FAG 0050 – SERVICE INFO

Drażek skrętny z powłoką z płatków cynku

Oś tylna - Nissan Kubistar, Renault Kangoo

Foto 1: Schaeffler Automotive Aftermarket oferuje drążki skrętne ze zoptymalizowaną powłoką powierzchniową (płatek cynku)

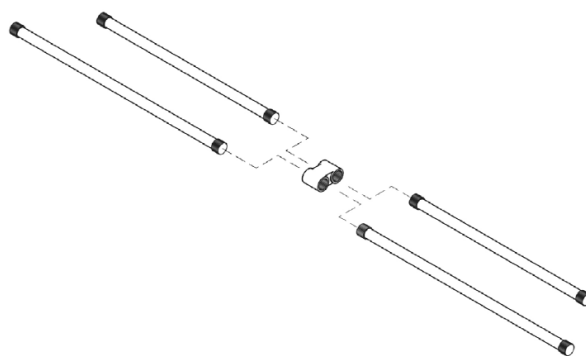
W wielu z powyższych pojazdów często pękają drążki skrętne na tylnej osi. Powodem tego jest powłoka powierzchniowa, która ulega uszkodzeniu pod wpływem odprysków spowodowanych uderzeniem kamieni i naprężeń mechanicznych, co powoduje korozję i ostatecznie zmęczenie materiału.

Jeśli pęknie jeden lub więcej drążków skrętnych, nadwozie obniży się, a prześwit między nadkolem a kotłem znacznie się zmniejszy.

Schaeffler Automotive Aftermarket oferuje jako rozwiązanie naprawcze drążki skrętne ze **zoptymalizowanym pokryciem powierzchni**. **Powłoka z płatków cynku** zapewnia dłuższą żywotność elementów.

Przy wymianie należy pamiętać, że powierzchnie czołowe drążków skrętnych są oznaczone literą L (montaż z lewej strony) lub R (montaż z prawej strony) i oznaczone kolorem.
